RESOLUCIÓN No. DEIA-IA- 011 - 2024

De 6 de febrero de 2024

Por la cual se resuelve la solicitud de evaluación del estudio de impacto ambiental (EsIA) categoría I, correspondiente al proyecto **“DISEÑO Y CONSTRUCCIÓN DEL ACUEDUCTO POTABLE PARA EL CENTRO EDUCATIVO GARDÍ SUGDUP”**, cuyo promotor es el **MINISTERIO DE EDUCACIÓN**.

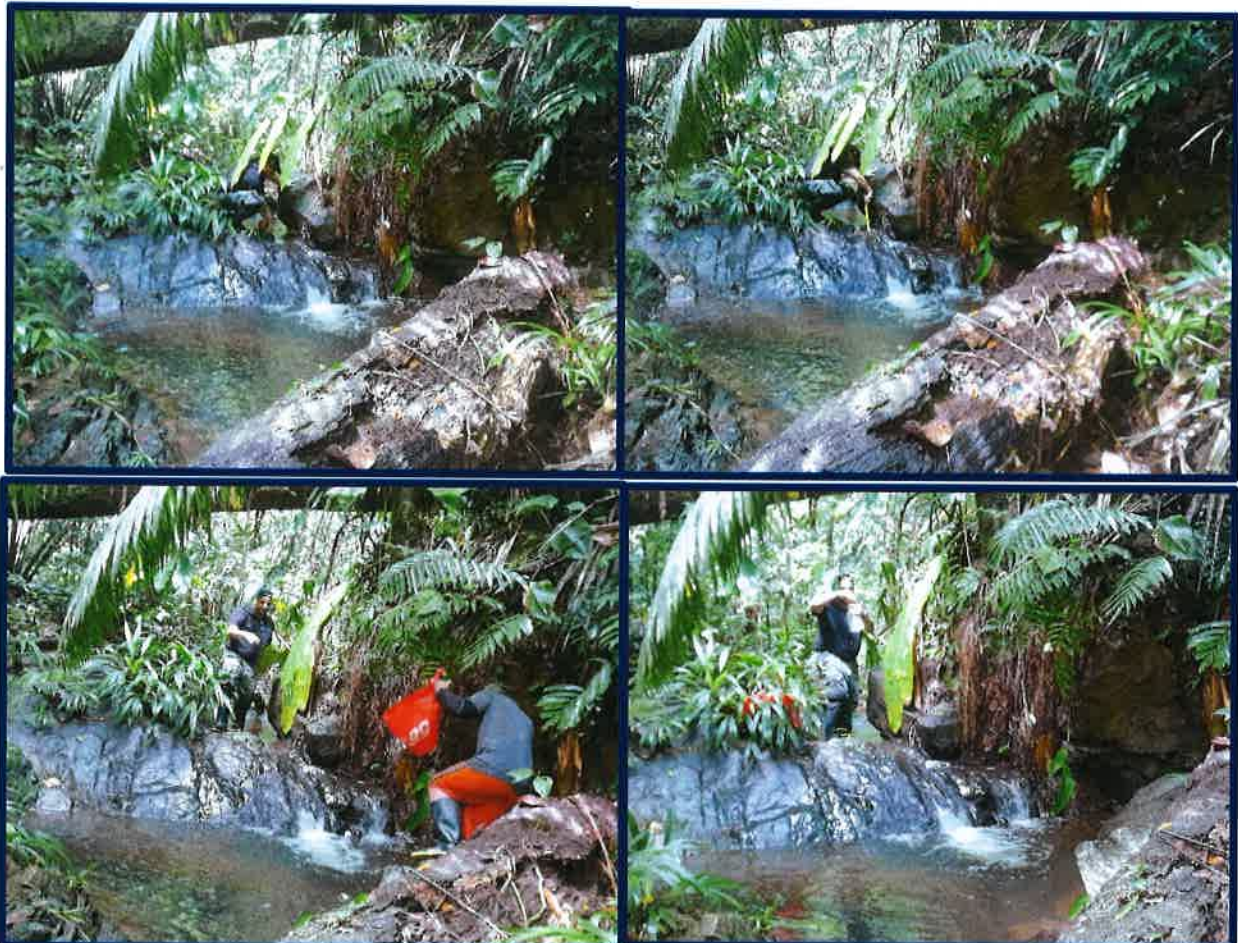
8. En la página 50 del EsIA, punto 5.6.2, Estudio Hidrológico, se menciona “Se realizó un estudio hidrológico para determinar las principales características de la microcuenca de la quebrada sin nombre, seleccionada como fuente de agua superficial para el proyecto”, por otra parte, en la página 17 el EsIA se señala “Se compondrá de un muro de contención de concreto reforzado sobre el cauce de la quebrada afluente del río Cartí...”. Sin embargo, en la página 57 del EsIA, punto 5.6.3. Estudio hidráulico, se indica “Este aspecto NO APLICA para estudios de impacto ambiental categoría 1. Igualmente, en el EsIA no se presentó estudio hidrológico e hidráulico que corrobore los caudales estimados. Por lo que se solicita:

- a. Presentar estudio hidrológico e hidráulico para el área del proyecto firmado por un idóneo (firma original).

RESPUESTA:

8.1. El estudio hidrológico fue incorporado directamente sobre el contenido del Estudio de Impacto Ambiental (páginas 50 a la 53). El mismo fue preparado en base a la microcuenca donde se ubica la quebrada utilizada como fuente de agua del acueducto.

ANEXO 6: Plano demostrativo de huella del proyecto y coordenadas.

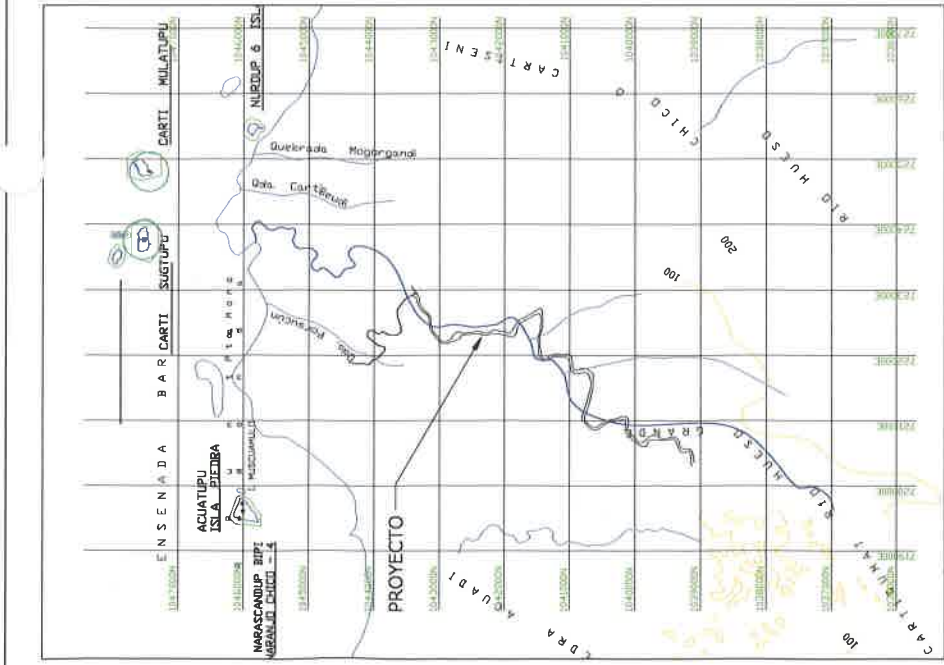
- **Respecto a la pregunta 6**, el promotor da respuesta a cada uno los subpuntos solicitados:
 - **Al subpunto (a)**, donde se solicitaba presentar las coordenadas que determinen la superficie de la huella del proyecto. Al respecto el promotor señaló “La huella del proyecto se refiere al área a limpiar para el entierro de la tubería, no es una huella de construcción. Se requiere, para el entierro de la tubería, limpiar al menos un ancho de un metro a lo largo de la línea, y de estar forma realizar las excavaciones de forma manual. Una vez enterrada la tubería, es muy probable que la vegetación superficial se regenere en estas áreas. Se adjunta en anexo 6, el plano donde se muestra la huella del proyecto y sus coordenadas. La determinación de la superficie es una estimación, puesto

6.a. La huella del proyecto se refiere al área a limpiar para el entierro de la tubería, no es una huella de construcción. Se requiere, para el entierro de la tubería, limpiar al menos un ancho de un metro a lo largo de la línea, y de estar forma realizar las excavaciones de forma manual. Una vez enterrada la tubería, es muy probable que la vegetación superficial se regenere en estas áreas. Se adjunta en anexo 6, el plano donde se muestra la huella del proyecto y sus coordenadas. La determinación de la superficie es una estimación, puesto que el alineamiento del proyecto, y su ancho estimado de un metro, es lo que determina la estimación de un área de una hectárea aproximadamente. Para efectos de la simplicidad de la información, consideramos que no es necesario plantear información adicional respecto a este alineamiento.
